febi 196827, 1000002, 1000003, 1000004

Αφορά: Διάφορα μοντέλα Citroën, DS, Peugeot, Fiat, Ford, Toyota, Vauxhall και Opel με τον τετρακύλινδρο κινητήρα 16 valve 1.5 HDi

Κιτ καδένας χρονισμού και εκκεντροφόρων

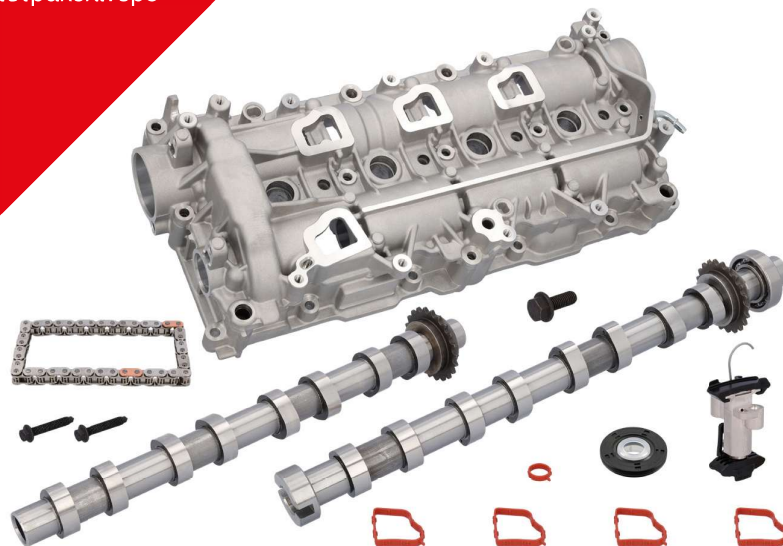
Αλλαγές στην παραγωγή από τον Ιανουάριο του 2023

Δημιουργήθηκε ένα πλήρως ανανεωμένο κιτ αλυσίδας χρονισμού για τον κινητήρα 1.5 HDi με τις παρακάτω αλλαγές:

- Φαρδύτερη αλυσίδα χρονισμού 7 mm – 8 mm με αυξημένη αντοχή σε εφελκυσμό και νεό τεντωτήρα
- Νέοι εκκεντροφόροι
- Νέος φορέας εκκεντροφόρου
- Γρανάζια με βελτιωμένο σχεδιασμό δοντιών
